BOMEN EFFECT ANALYSE

Reconstructie Van Haestrechtstraat, gemeente Loon op Zand

Opdrachtgever	Kybys
Contactpersoon	De heer R. van Kasteren
Project	Reconstructie van Haestrechtstraat, gemeente Loon op Zand
Object	Diverse bomen
Datum	14 Februari 2022
Status	Definitief

Wielstraat 12

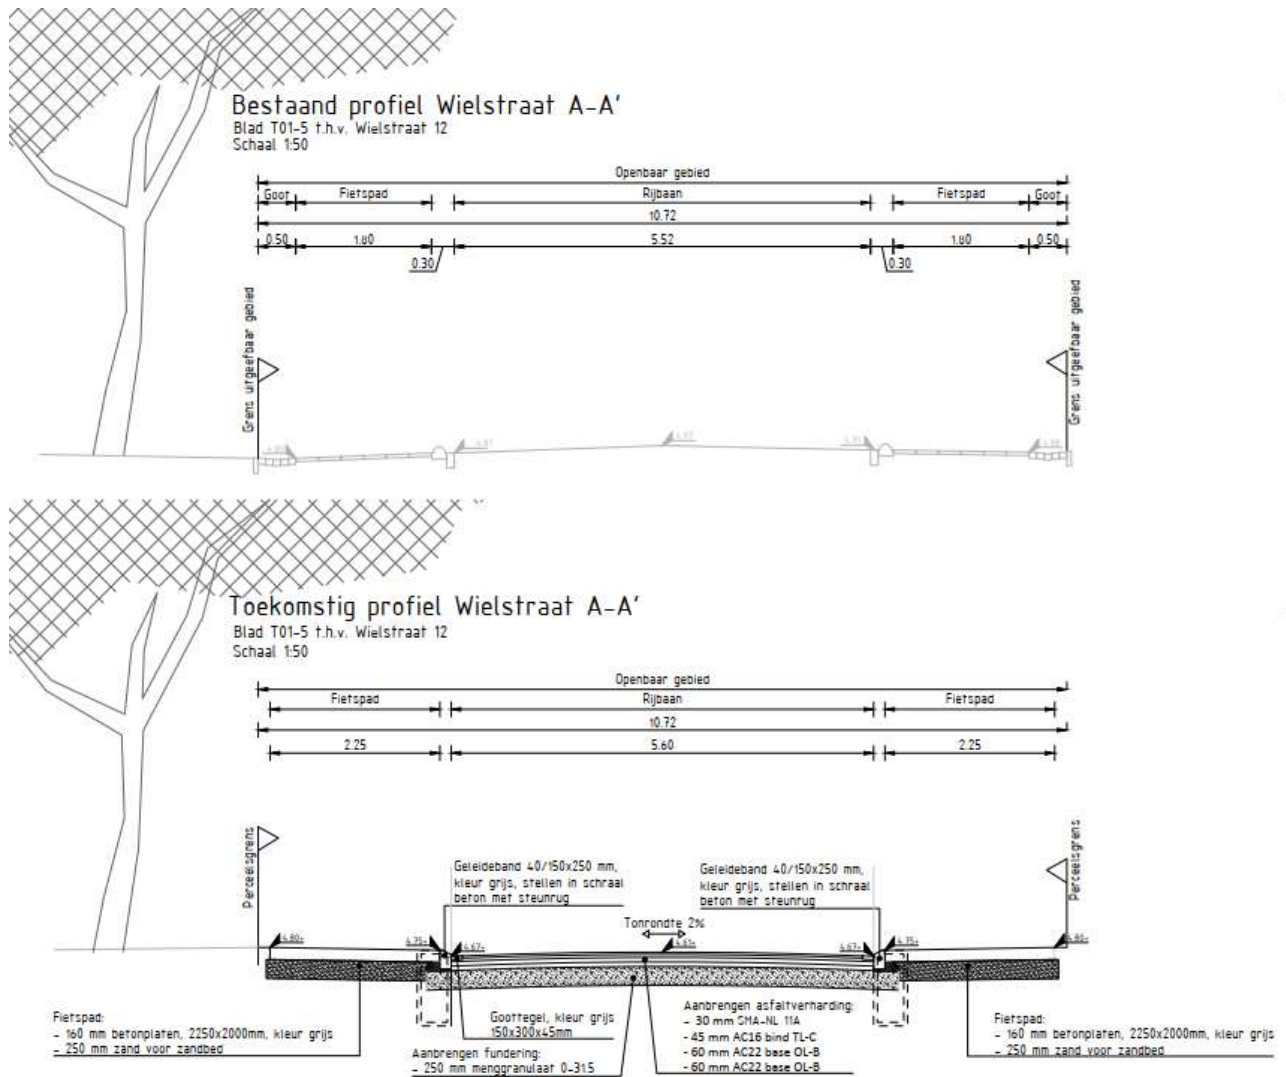
Vergelijking van het huidige profiel ter hoogte van Wielstraat 12 en het toekomstig profiel leert dat:

- De locatie van het fietspad aan de buitenzijde in de toekomstige situatie vergelijkbaar is met de huidige situatie. Exacte vergelijking geeft een positieve wijziging (verder weg van eventuele bomen aan de buitenzijde) van de buitenzijde van het betonnen fietspad van (theoretisch) 0,16 m per zijde;
- De aanleghoogte van het betonnen fietspad aan de buitenzijde is op dezelfde hoogte gepland als in de huidige situatie;
- De totale constructiehoogte bedraagt ca. 0,40 m (160 mm beton en 250 mm zand voor zandbed).

Wielstraat 18

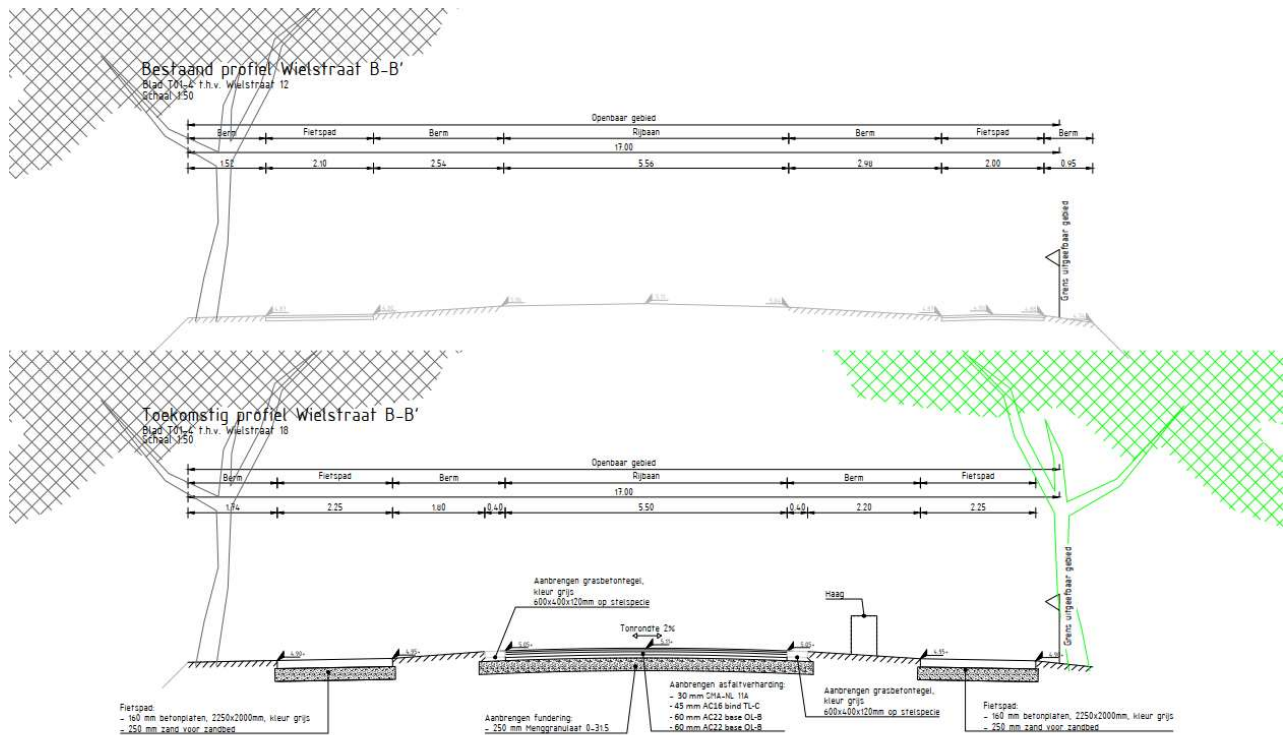
Vergelijking van het huidige profiel ter hoogte van Wielstraat 18 en het toekomstig profiel leert dat:

- De locatie van het fietspad aan de buitenzijde aan de zuidzijde in de toekomstige situatie 0,16 m gunstiger is dan de huidige situatie;
- De aanleghoogte van het betonnen fietspad aan de buitenzijde is op vergelijkbare hoogte gepland, dan in de huidige situatie (0,02 en 0,03 m hoger);
- De totale constructiehoogte bedraagt ca. 0,40 m (160 mm beton en 250 mm zand voor zandbed).

Van Haestrechtstraat 17

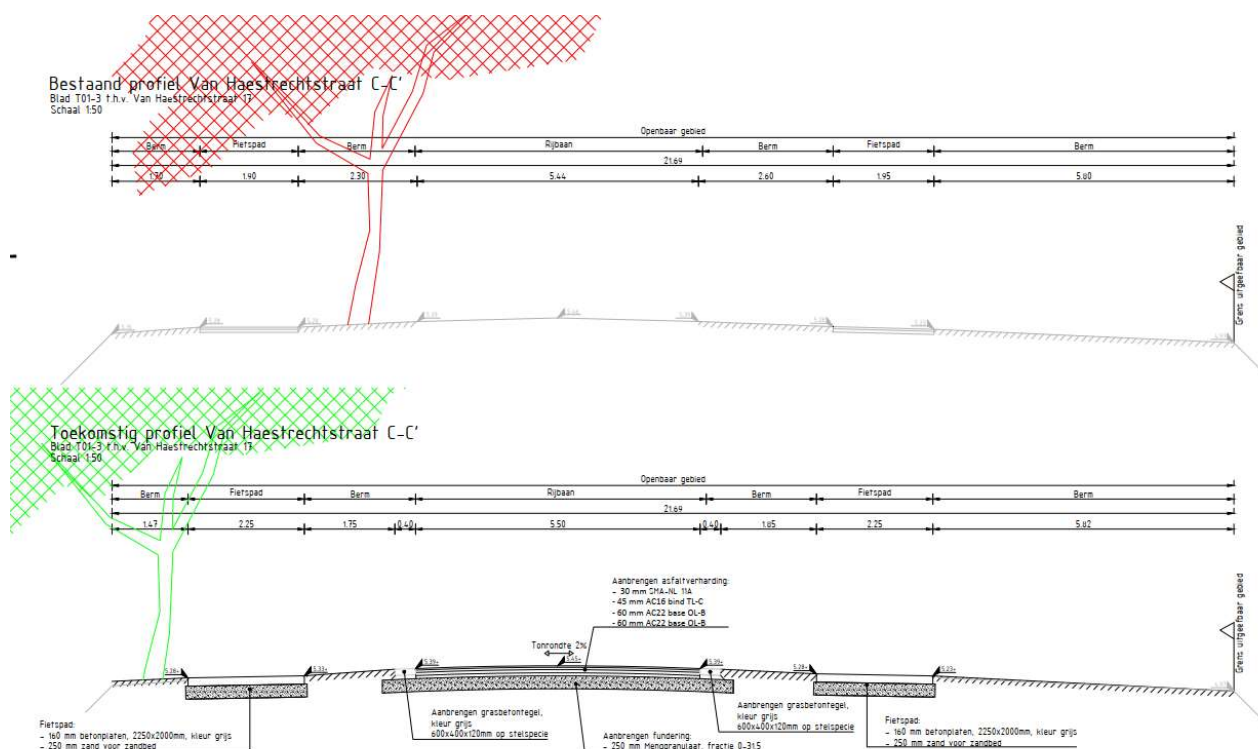
Vergelijking van het huidige profiel ter hoogte van de Van Haestrechtstraat 17 en het toekomstig profiel leert dat:

- De locatie van het fietspad aan de buitenzijde aan de noordzijde in de toekomstige situatie 0,23 m minder gunstiger is dan de huidige situatie;
- De locatie van het fietspad aan de buitenzijde aan de zuidzijde in de toekomstige situatie vergelijkbaar is dan de huidige situatie;
- De aanleghoogte van het betonnen fietspad aan de buitenzijde is op gelijke hoogte gepland is, als in de huidige situatie (0,02 en 0,03 m hoger);
- De totale constructiehoogte bedraagt ca. 0,40 m (160 mm beton en 250 mm zand voor zandbed).

Bestaand profiel Van Haestrechtstraat D-D'

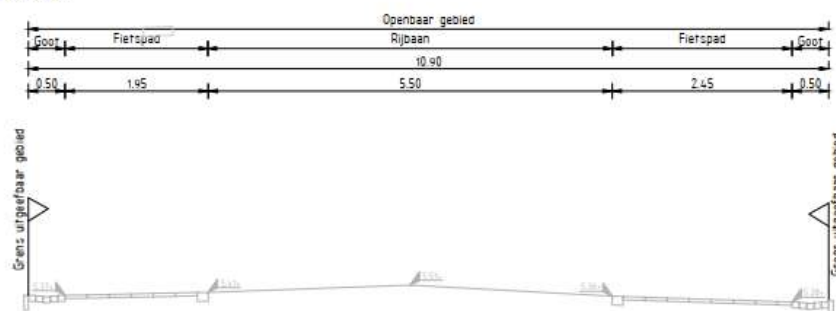
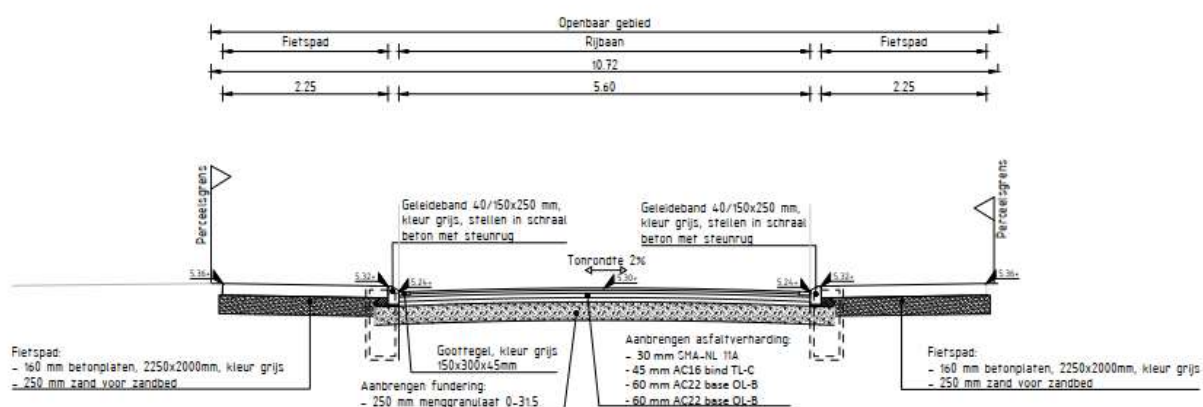
Vergelijking van het huidige profiel ter hoogte van de Van Haestrechtstraat 15 en het toekomstig profiel leert dat:

- De locatie van het fietspad aan de buitenzijde in de toekomstige situatie vergelijkbaar is met de huidige situatie. Exacte vergelijking geeft een positieve wijziging (verder weg van eventuele bomen aan de buitenzijde) van de buitenzijde van het betonnen fietspad van (theoretisch) 0,16 m per zijde;
- De aanleghoogte van het betonnen fietspad aan de buitenzijde aan de noordzijde is op dezelfde/vergelijkbare hoogte gepland als in de huidige situatie;
- De aanleghoogte van het betonnen fietspad aan de buitenzijde aan de zuidzijde is ca. 0,08 m hoger gepland dan in de huidige situatie;
- De totale constructiehoogte bedraagt ca. 0,40 m (160 mm beton en 250 mm zand voor zandbed).

Toekomstig profiel Wielstraat E-E'

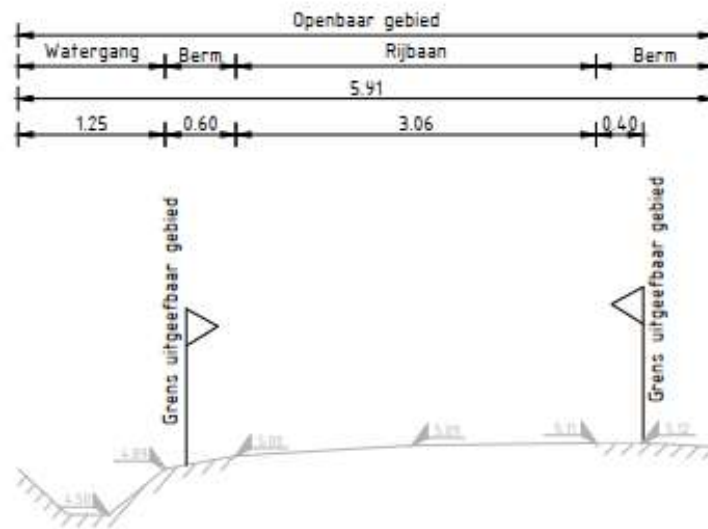
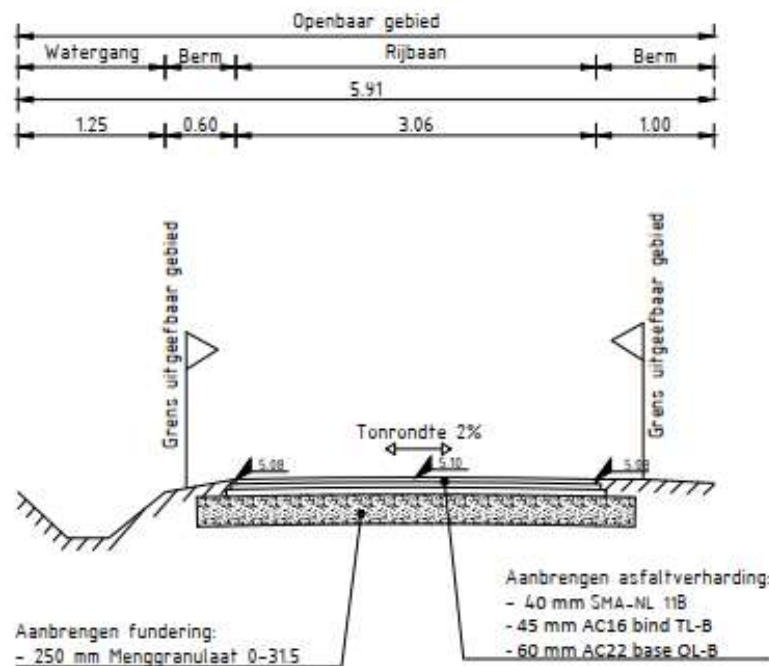
Vergelijking van het huidige profiel ter hoogte van de Wielstraat 21 en het toekomstig profiel leert dat:

- De locatie van de rijweg en de breedte in de huidige en in de toekomstige situatie gelijk is;
- De aanleghoogte van de rijweg aan de noordzijde 0,08 m hoger is gepland dan in de huidige situatie;
- De aanleghoogte van de rijweg aan de zuidzijde 0,04 m lager is dan in de huidige situatie;
- De totale constructiehoogte bedraagt ca. 0,40 m.

Ook bij de zware populier in de Wielstraat adviseren we te onderzoeken of het mogelijk is om de rand van de rijweg aan de zijde van de populier nog hoger aan te leggen. Op basis van profiel ter hoogte van de Wielstraat 21 constateren we dat de aanleghoogte al 8 cm hoger is gepland dan de in de huidige situatie. Dit is positief. Niettemin is het misschien mogelijk om een nog hogere aanleghoogte te bereiken.

Toekomstig profiel Van Haestrechtstraat F-F'

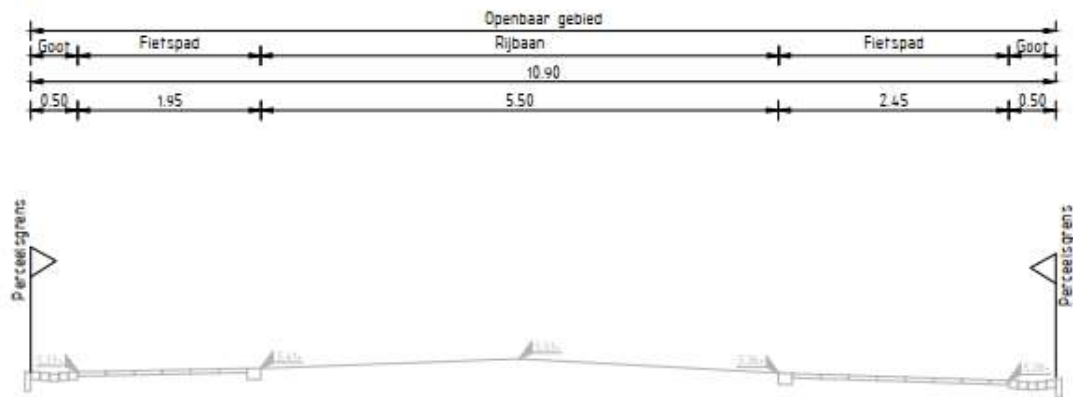
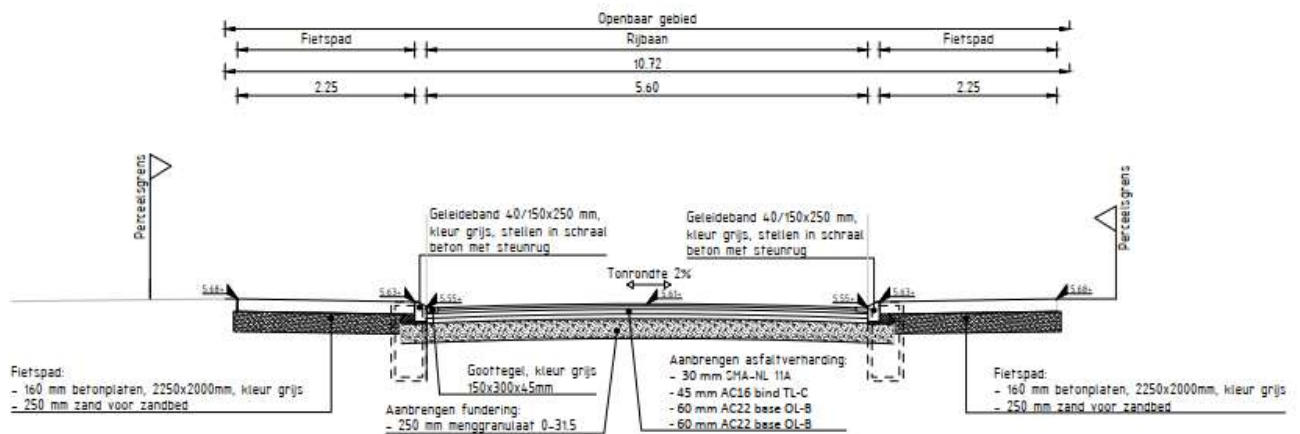
Vergelijking van het huidige profiel ter hoogte van de Van Haestrechtstraat 6 en het toekomstig profiel leert dat:

- De locatie van het fietspad aan de buitenzijde in de toekomstige situatie vergelijkbaar is met de huidige situatie. Exacte vergelijking geeft een positieve wijziging (verder weg van eventuele bomen aan de buitenzijde) van de buitenzijde van het betonnen fietspad van (theoretisch) 0,16 m per zijde;

- De aanleghoogte van het betonnen fietspad aan de buitenzijdes van zowel de noord- als zuidzijde fors is hoger gepland dan in de huidige situatie. Betreft een vergissing. Bedoeld wordt een gelijke aanleghoogte;
- De totale constructiehoogte bedraagt ca. 0,40 m (160 mm beton en 250 mm zand voor zandbed).

3.2 Lengteprofiel

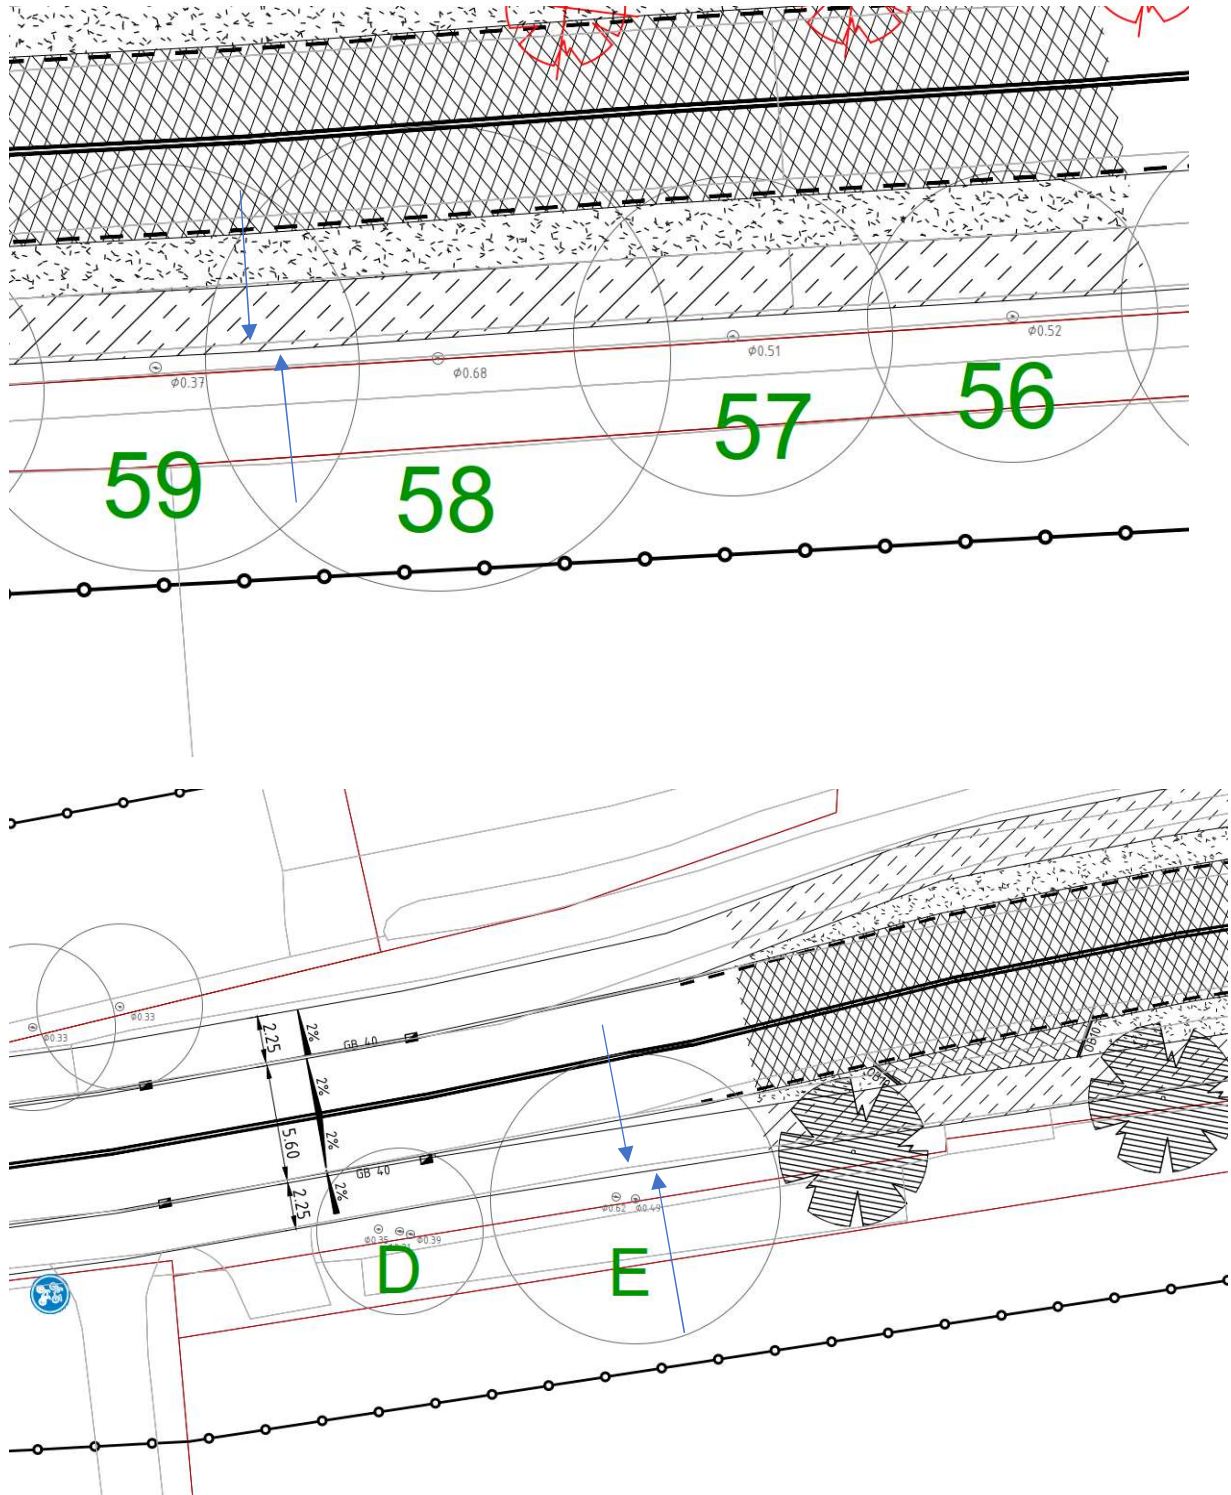
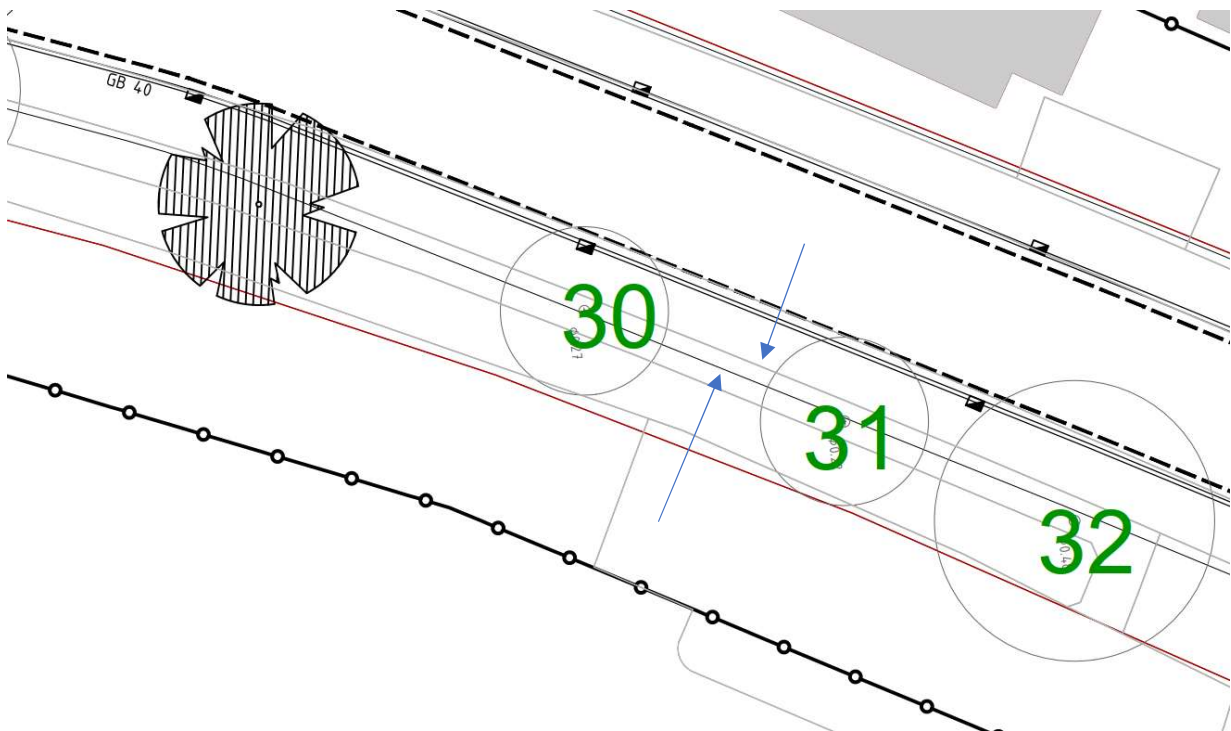
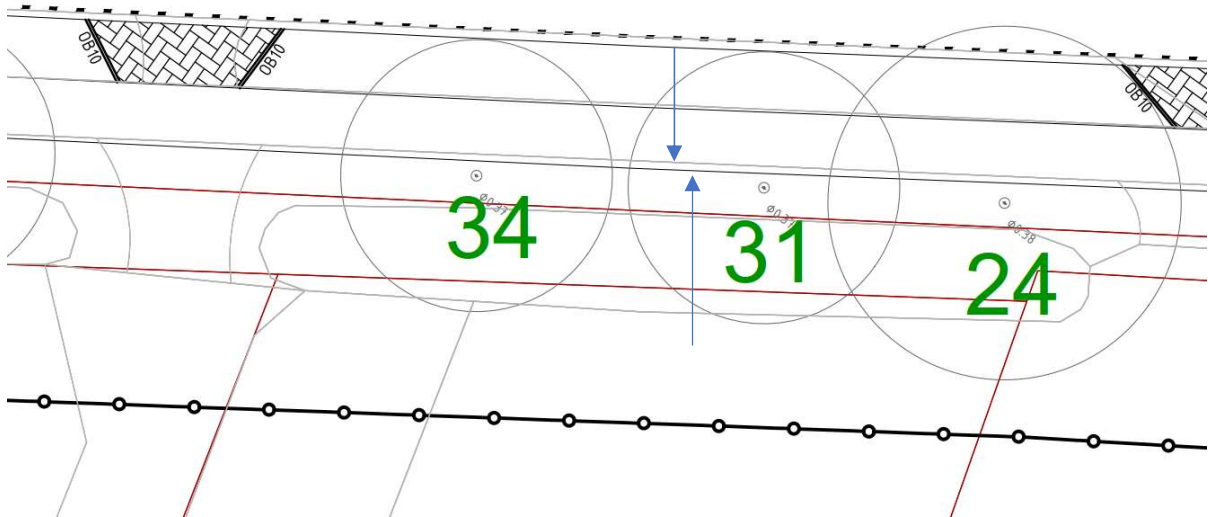
Onderstaand zijn enkele locaties weergegeven, waarbij het nieuwe fietspad verder richting de bomen is geprojecteerd. In hoofdstuk 5 en bijlage 7 wordt dit aspect nader beoordeeld.

Om zoveel mogelijk bomen te handhaven moet er planwijzigingen worden doorgevoerd. Bij te handhaven bomen mag het nieuwe fietspad **niet** buiten het huidige fietspad reiken. Er mag geen ontgraving plaatsvinden buiten het huidige fietspad in de berm en groeiplaats van de te handhaven boom/bomen.
